**Verslag huishoudelijke elektrische installatie op laagspanning en zeer lage spanning****Algemeen:**

Referentie: 010-20260707-01	Datum controle: 07/07/2026
Keurder: 010

Eigenaar: Adriaensen	EAN-code: 541448820047969511
Adres installatie: Helhoek 7, 2310 - Rijkevorsel	Nummer teller(s): 1SAG1200421109
	Distributienetbeheerder installatie: Fluvius
Datum uitvoering installatie: ☒ Vóór 01/10/1981 ☐ Tussen 01/10/1981 en 01/06/2020 ☐ Vanaf 01/06/2020	
Type: ☒ Wooneenheid ☐ Niet-huishoudelijk ☐ PV ☐ Batterij ☐ Laadpaal

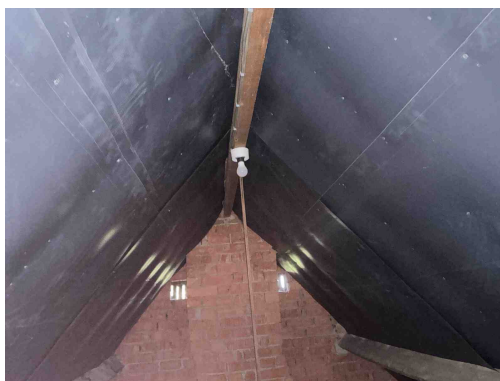
T23 - Het elektrisch materiaal is beschadigd. (Boek 1: 1.4.1.3).
Opmerking: Oa zolder

C26 - De verbindingen zijn niet gebeurd in borden, in aftakdozen, aan de klemmen van contactdozen, schakelaars of in de verlichtingstoestellen (Boek 1: 5.2.6.1).
Opmerking: Oa zolder

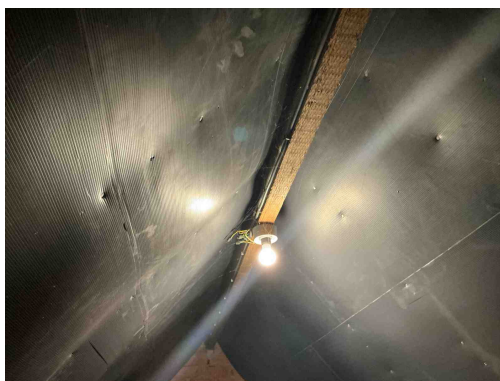
T23 - Het elektrisch materiaal is beschadigd. (Boek 1: 1.4.1.3).
Opmerking: Oa zolder

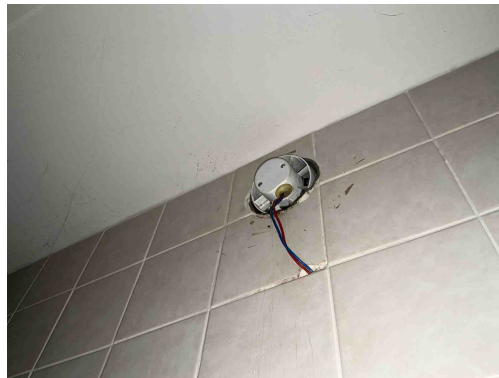
C38 - Het gebruikte kabeltype (snoerkabel) voldoet niet aan de specificaties die van toepassing zijn op voedingsleidingen voor vaste installatie (Boek 1: 1.4.2.1, 5.2.6.2).

Opmerking: Oa keuken

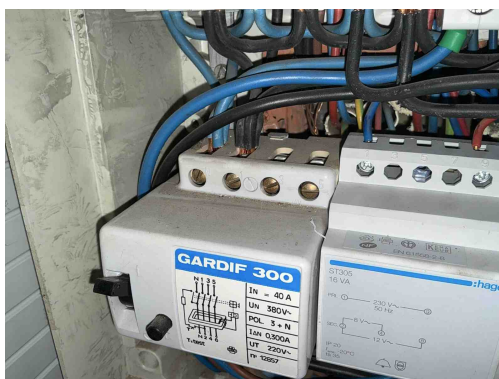
C21 - Het gebruik van geleiders van het type VOB, zonder bijkomende afscherming is niet toegestaan (Boek 1: 5.2.9.6).
Opmerking: Oa berging

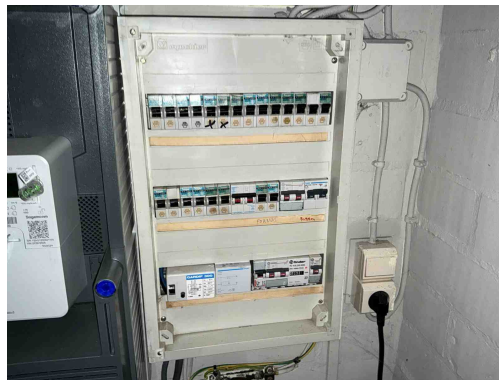
T21 - Het elektrisch materieel is niet geplaatst volgens de voorschriften van de fabrikant/ regels van goed vakmanschap . (Boek 1: 1.4.1.3)

Opmerking: Oa teveel draden in aansluitklem differentieel

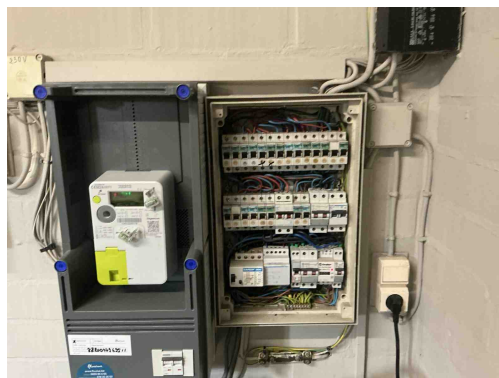
B29 - Het elektrisch verdeelbord in een huishoudelijke ruimte is niet voorzien van een deur (Boek1: 5.3.5.1).
Opmerking: Oa bord 1

B17 - De voedingsspanning is niet op elk bord vermeld (Boek 1: 3.1.3.3).
Opmerking: Oa bord 1

B06 - Het elektrisch verdeelbord heeft niet de minimale beschermingsgraad IPXX-B in een gewone ruimte (Boek 1: 4.2.2.3).
Opmerking: Oa bord 1

D08 - De nodige markeringen op de beveiligingstoestellen ontbreken of zijn onleesbaar (Boek 1: 5.3.5.5).
Opmerking: Oa bord 1
